ÚZEMNÍ PLÁN MĚSTA BRNA

Textová část Odůvodnění

Kapitola 19 Vyhodnocení připomínek

Svazek Pb16 *(bez osobních údajů)*

Aktuální stav územního plánu se světle modře vyznačenými plochami bydlení.

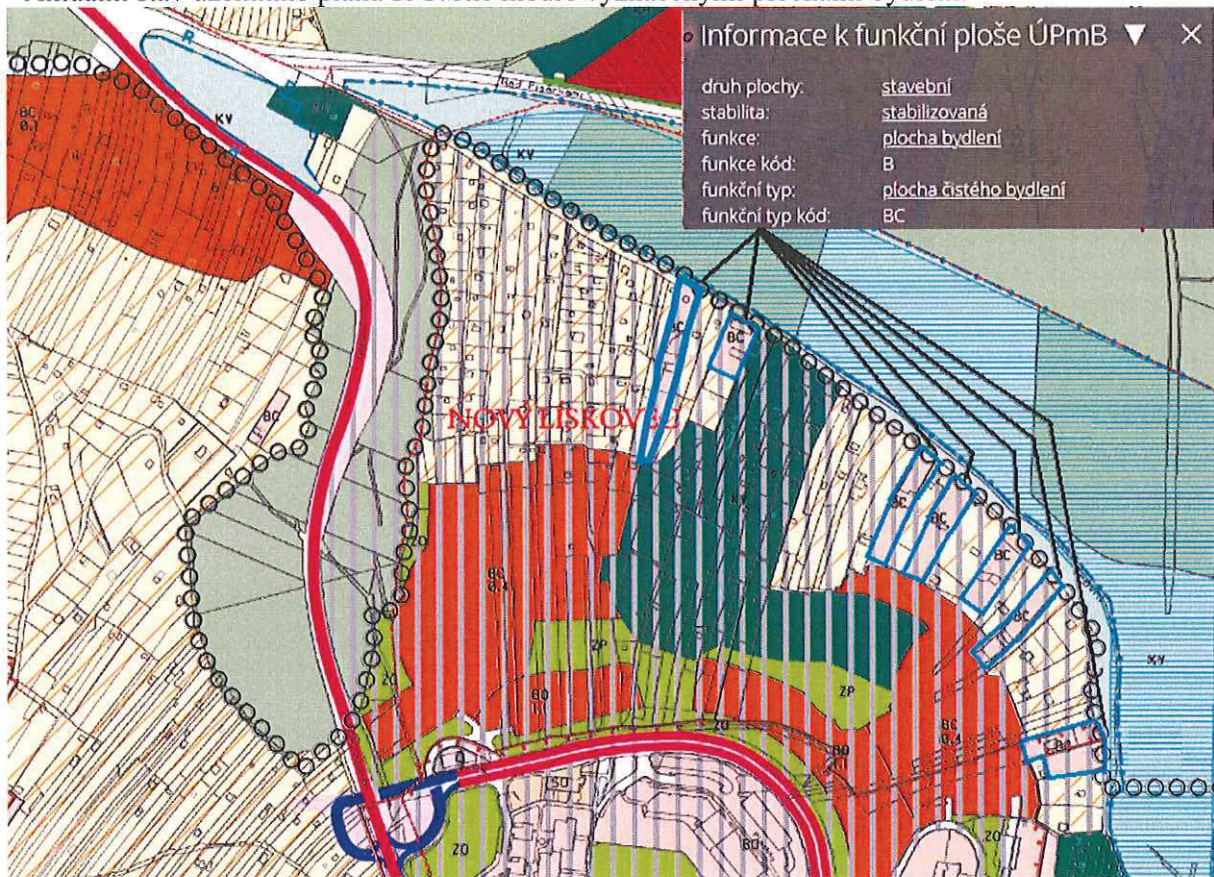
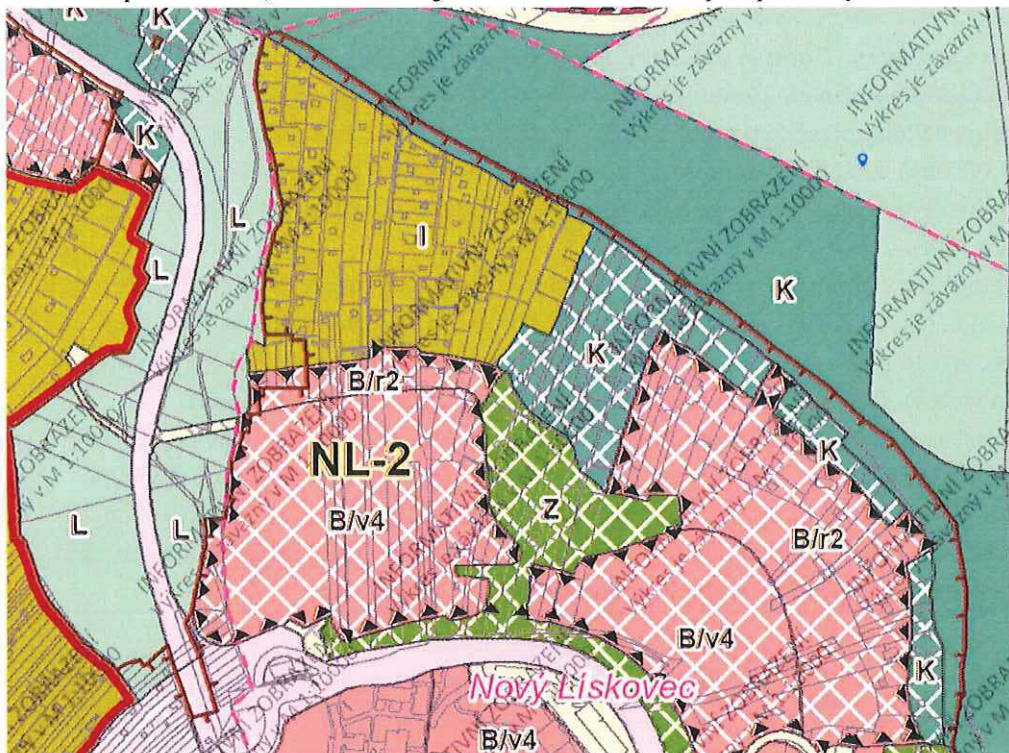
2- V návrhu i aktuálním stavu je obslužná komunikace (dále jen „ulice Travní“) vedena na ploše krajinné zeleně. Ulice Travní již dnes slouží jako obslužná komunikace pro plochy bydlení a zejména pro plochy zahrádek, ke kterému už není určena (viz závazná textová část 6.3.3.15). Regulativ plochy krajinné zeleně umožňuje zajišťovat dopravu pouze pro svoji plochu. **Navrhuji proto změnu v návrhu pro plochu krajinné zeleně ulice Travní na plochu dopravní infrastruktury.**

A k porovnání s aktuálním územním plánem návrh nového územního plánu s vyznačenou plochou zahrádek písmenem I, návrhové krajinné zeleně a návrhových ploch bydlení.

Dále uvádíme, že celé řešené území města je rozděleno bezezbytku na jednotlivé plochy s rozdílným způsobem využití (dále též „RZV“) podle stávajícího nebo požadovaného způsobu využití. Plochy s rozdílným způsobem využití mají zpravidla v zastavěném území a zastavitelných plochách stanovenou specifikaci prostorového uspořádání a výjimečně i specifikaci způsobu využití. Z důvodů zvoleného měřítko výkresů a podrobnosti Územního plánu byla stanovena minimální velikost plochy RZV na 0,5 ha (5 000 m²) a odůvodněných případech na 0,2 ha (2 000 m²) v souladu s ustanovením § 3 odst. 1 vyhlášky č. 501/2006 Sb. Ve výjimečných případech, pokud si to vymezení a koncepce Územního plánu vyžaduje, jsou zobrazované plochy RZV menší. Takto zvolená velikost ploch RZV vychází z principu koncepce a měřítko výkresů, kde kresba nemůže zachycovat nepřiměřený detail. Pokud existují pozemky stejného účelu využití, ale tvoří plochu podměrečnou, tj menší než 0,5 ha,

jsou zpravidla agregovány do jiných ploch RZV s jiným využitím. Vzhledem k měřítku výkresů nejsou zobrazovány jednotlivé pěší průchody a veřejná prostranství užší 6,5 m.

Aktuální stav územního plánu se světle modře vyznačenými plochami bydlení.

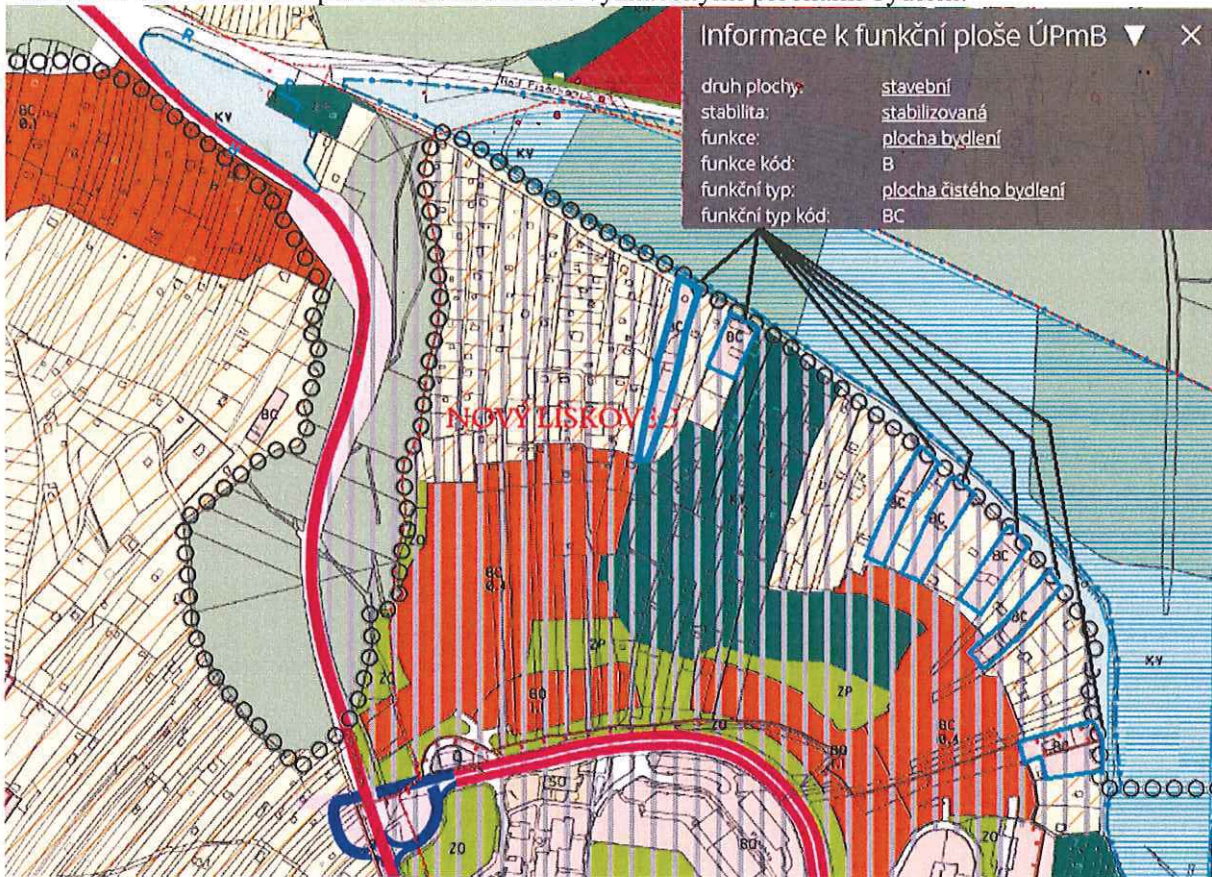
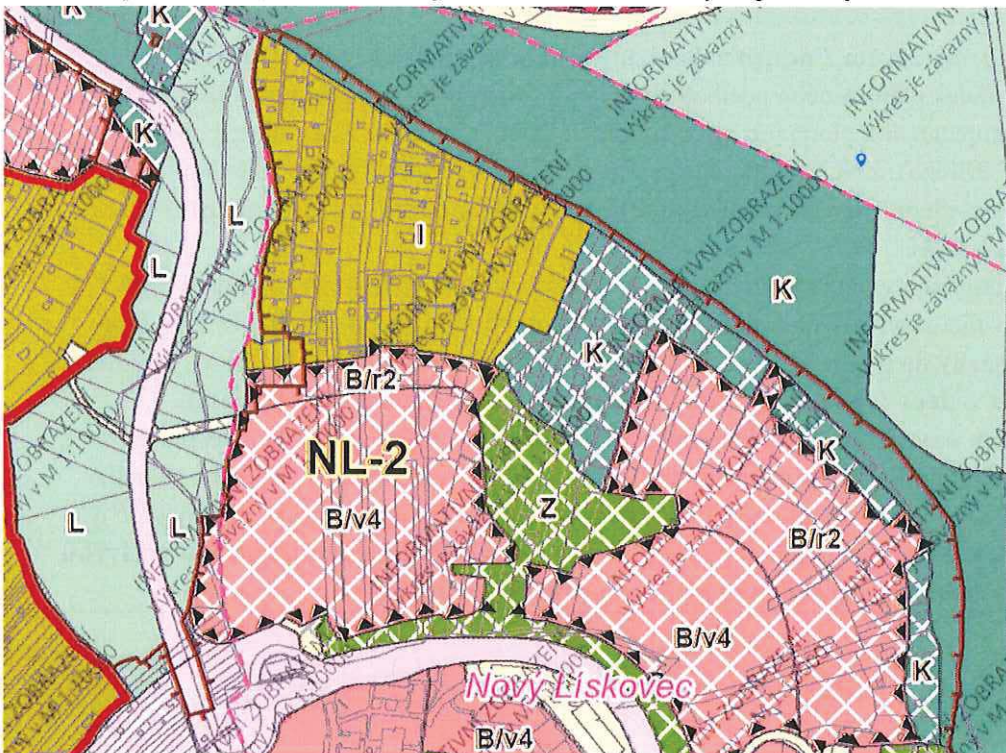
1- Využití plochy zahrádek plánovaného územního plánu již neodpovídá stávajícímu využití. Aktuálně na ploše zahrádek existuje několik ploch pro plnohodnotné bydlení a ploch se zastavěnými objekty o výměře nad 40 m ² (viz Příloha), z nichž některé jsou v majetku města Brna. Výměra nad 40 m ² , stejně jako využití plochy pro bydlení je dle textové části návrhu nového územního plánu nepřípustný (viz závazná textová část 6.3.3.14).		
Návrh nového územního plánu vnímám jako zmatečný, diskriminující a poškozující okolní vlastníky. Protože se přehlíží stávající stav v území, kde jsou tyto stavby již povoleny, požaduji, aby byly tyto plochy zahrádek zařazeny do ploch bydlení, jelikož navazují na sousední stavební plochy bydlení a některé z nich již jsou vedeny jako plochy bydlení (přímý rozpor regulativu s návrhem).		
2- V návrhu i aktuálním stavu je obslužná komunikace (dále jen „ulice Travní“) vedena na ploše krajinné zeleně. Ulice Travní již dnes slouží jako obslužná komunikace pro plochy bydlení a zejména pro plochy zahrádek, ke kterému už není určena (viz závazná textová část 6.3.3.15). Regulativ plochy krajinné zeleně umožňuje zajišťovat dopravu pouze pro svoji plochu. Navrhují proto změnu v návrhu pro plochu krajinné zeleně ulice Travní na plochu dopravní infrastruktury.

A k porovnání s aktuálním územním plánem návrh nového územního plánu s vyznačenou plochou zahrádek písmenem I, návrhové krajinné zeleně a návrhových ploch bydlení.

Dále uvádíme, že celé řešené území města je rozděleno bezezbytku na jednotlivé plochy s rozdílným způsobem využití (dále též „RZV“) podle stávajícího nebo požadovaného způsobu využití. Plochy s rozdílným způsobem využití mají zpravidla v zastavěném území a zastavitelných plochách stanovenou specifikaci prostorového uspořádání a výjimečně i specifikaci způsobu využití. Z důvodů zvoleného měřítko výkresů a podrobnosti Územního plánu byla stanovena minimální velikost plochy RZV na 0,5 ha (5 000 m²) a odůvodněných případech na 0,2 ha (2 000 m²) v souladu s ustanovením § 3 odst. 1 vyhlášky č. 501/2006 Sb. Ve výjimečných případech, pokud si to vymezení a koncepce Územního plánu vyžaduje, jsou zobrazované plochy RZV menší. Takto zvolená velikost ploch RZV vychází z principu koncepce a měřítko výkresů, kde kresba nemůže zachycovat nepřiměřený detail. Pokud existují pozemky stejného účelu využití, ale tvoří plochu podměrečnou, tj menší než 0,5 ha,

jsou zpravidla agregovány do jiných ploch RZV s jiným využitím. Vzhledem k měřítku výkresů nejsou zobrazovány jednotlivé pěší průchody a veřejná prostranství užší 6,5 m.

Aktuální stav územního plánu se světle modře vyznačenými plochami bydlení.

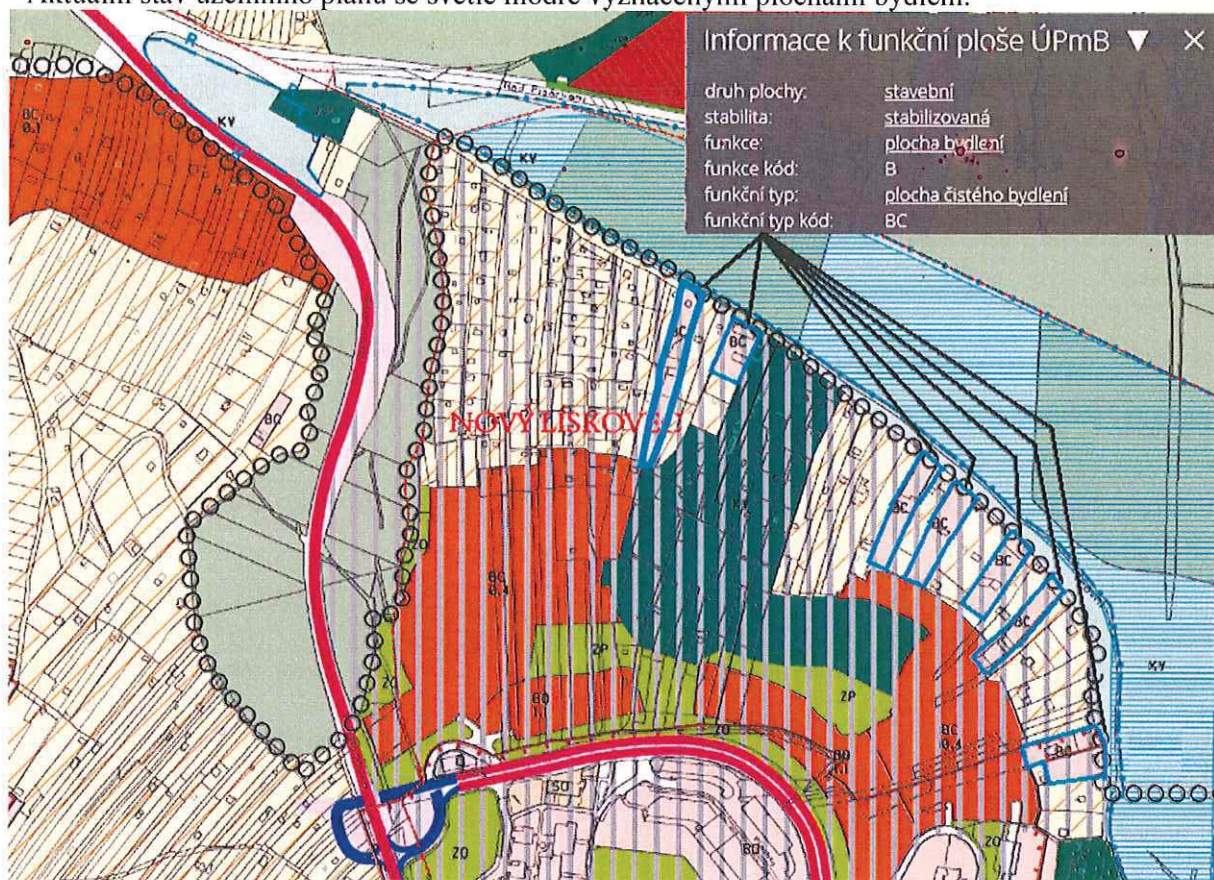
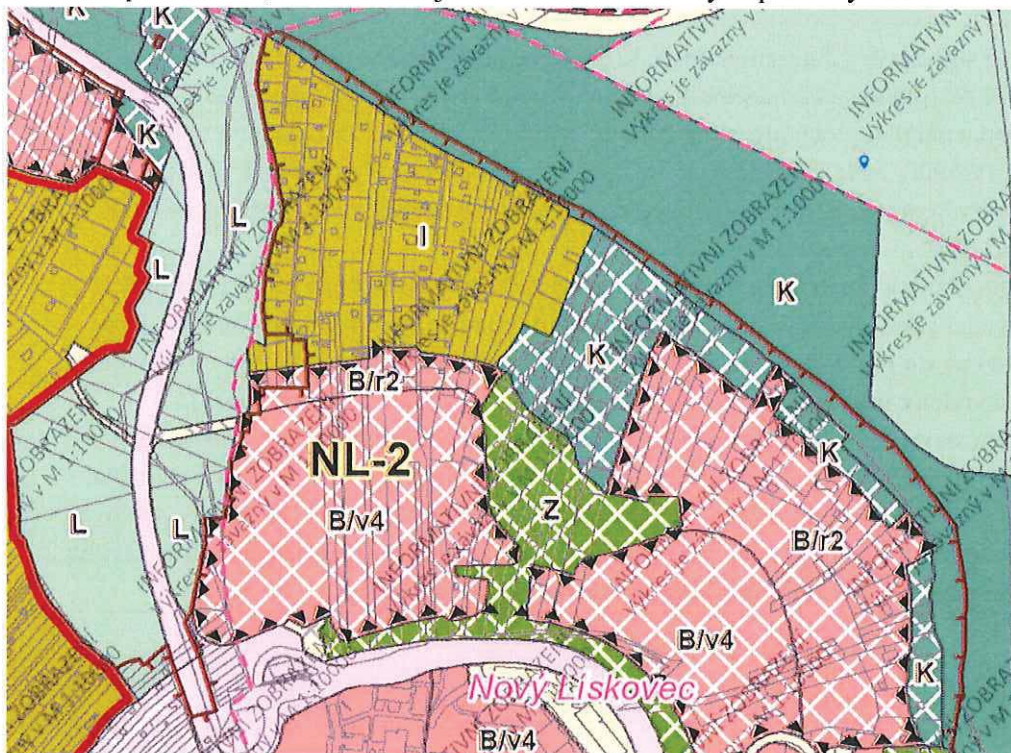
A k porovnání s aktuálním územním plánem návrh nového územního plánu s vyznačenou plochou zahrádek písmenem I, návrhové krajinné zeleně a návrhových ploch bydlení.

Dále uvádíme, že celé řešené území města je rozděleno beze zbytku na jednotlivé plochy s rozdílným způsobem využití (dále též „RZV“) podle stávajícího nebo požadovaného způsobu využití. Plochy s rozdílným způsobem využití mají zpravidla v zastavěném území a zastavitelných plochách stanovenou specifikaci prostorového uspořádání a výjimečně i specifikaci způsobu využití. Z důvodů zvoleného měřítka výkresů a podrobností Územního plánu byla stanovena minimální velikost plochy RZV na 0,5 ha (5 000 m²) a odůvodněných případech na 0,2 ha (2 000 m²) v souladu s ustanovením § 3 odst. 1 vyhlášky č. 501/2006 Sb. Ve výjimečných případech, pokud si to vymezení a koncepce Územního plánu vyžaduje, jsou zobrazované plochy RZV menší. Takto zvolená velikost ploch RZV vychází z principu koncepce a měřítka výkresů, kde kresba nemůže zachycovat nepřiměřený detail. Pokud existují pozemky stejného účelu využití, ale tvoří plochu podměrečnou, tj. menší než 0,5 ha, jsou zpravidla agregovány do jiných ploch RZV s jiným využitím. Vzhledem k měřítku výkresů nejsou zobrazovány jednotlivé pěší průchody a veřejná prostranství užší 6,5 m.

Aktuální stav územního plánu se světle modře vyznačenými plochami bydlení.

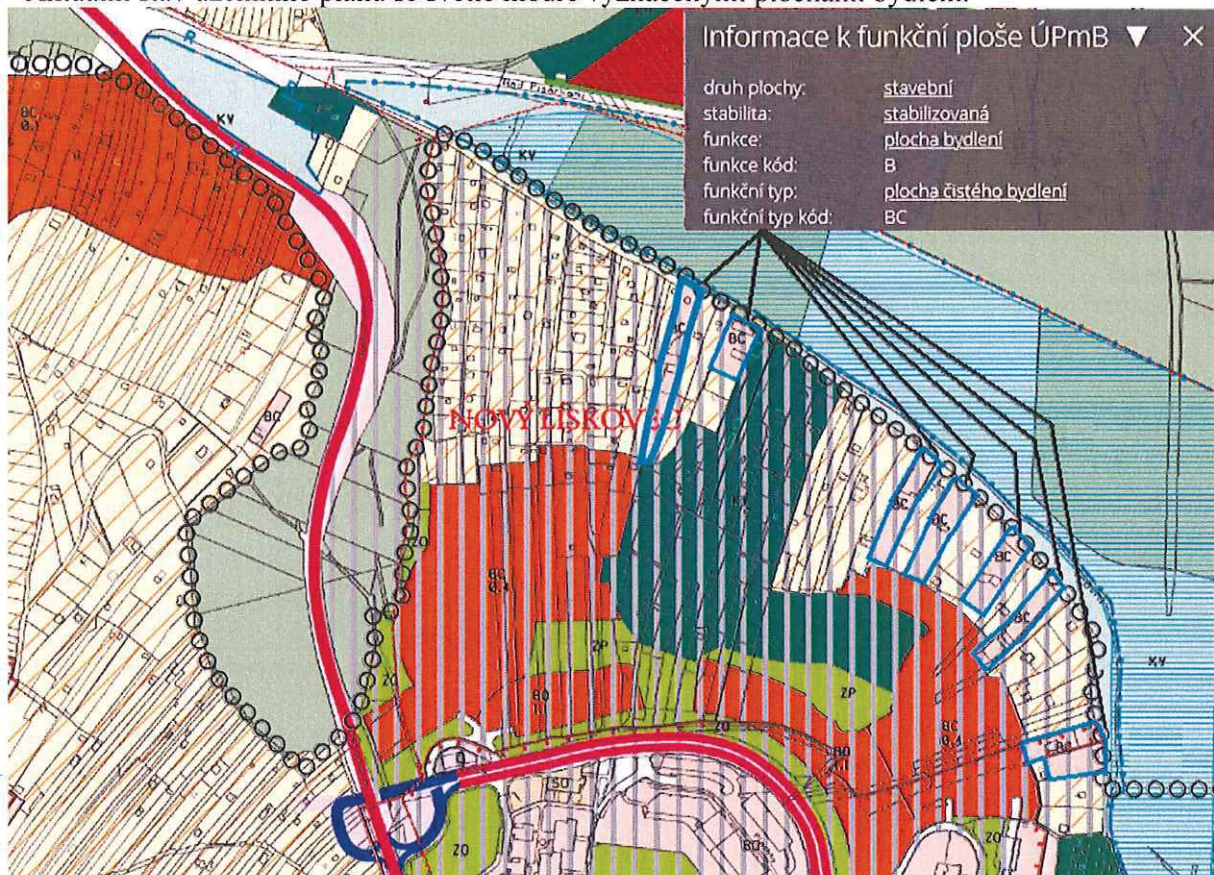
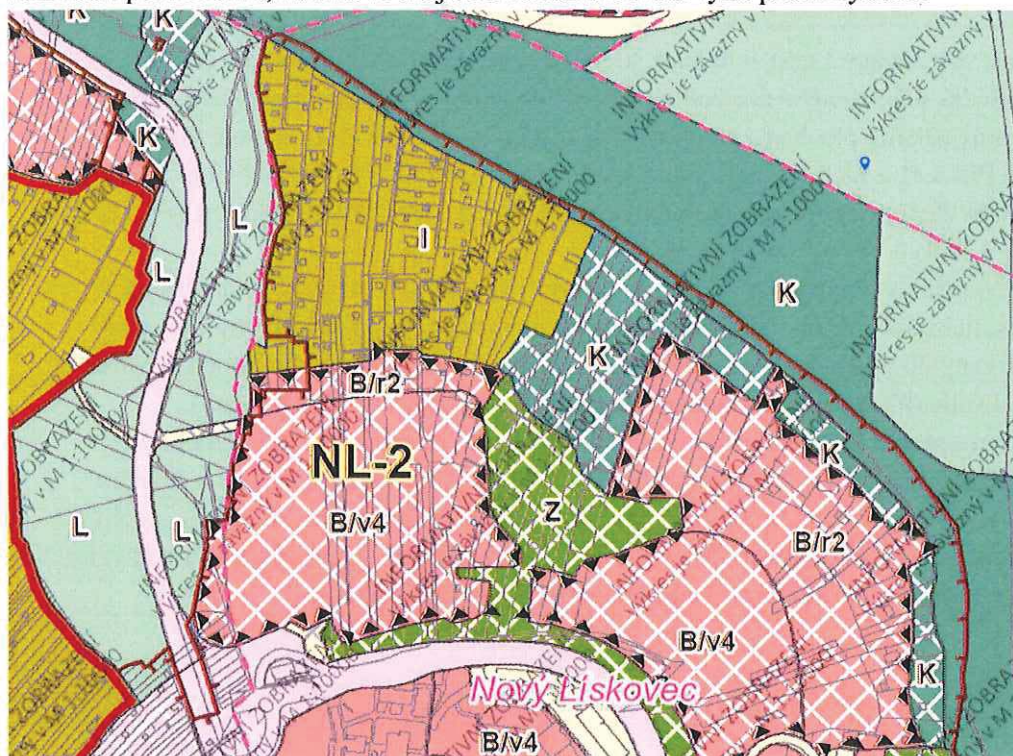
2- V návrhu i aktuálním stavu je obslužná komunikace (dále jen „ulice Travní“) vedena na ploše krajinné zeleně. Ulice Travní již dnes slouží jako obslužná komunikace pro plochy bydlení a zejména pro plochy zahrádek, ke kterému už není určena (viz závazná textová část 6.3.3.15). Regulativ plochy krajinné zeleně umožňuje zajišťovat dopravu pouze pro svoji plochu. **Navrhuji proto změnu v návrhu pro plochu krajinné zeleně ulice Travní na plochu dopravní infrastruktury.**

A k porovnání s aktuálním územním plánem návrh nového územního plánu s vyznačenou plochou zahrádek písmenem I, návrhové krajinné zeleně a návrhových ploch bydlení.

Dále uvádíme, že celé řešené území města je rozděleno beze zbytku na jednotlivé plochy s rozdílným způsobem využití (dále též „RZV“) podle stávajícího nebo požadovaného způsobu využití. Plochy s rozdílným způsobem využití mají zpravidla v zastavěném území a zastavitelných plochách stanovenou specifikaci prostorového uspořádání a výjimečně i specifikaci způsobu využití. Z důvodů zvoleného měřítka výkresů a podrobností Územního plánu byla stanovena minimální velikost plochy RZV na 0,5 ha (5 000 m²) a odůvodněných případech na 0,2 ha (2 000 m²) v souladu s ustanovením § 3 odst. 1 vyhlášky č. 501/2006 Sb. Ve výjimečných případech, pokud si to vymezení a koncepce Územního plánu vyžaduje, jsou zobrazované plochy RZV menší. Takto zvolená velikost ploch RZV vychází z principu koncepce a měřítka výkresů, kde kresba nemůže zachycovat nepřiměřený detail. Pokud existují pozemky stejného účelu využití, ale tvoří plochu podměrečnou, tj. menší než 0,5 ha, jsou zpravidla agregovány do jiných ploch RZV s jiným využitím. Vzhledem k měřítku výkresů nejsou zobrazovány jednotlivé pěší průchody a veřejná prostranství užší 6,5 m.
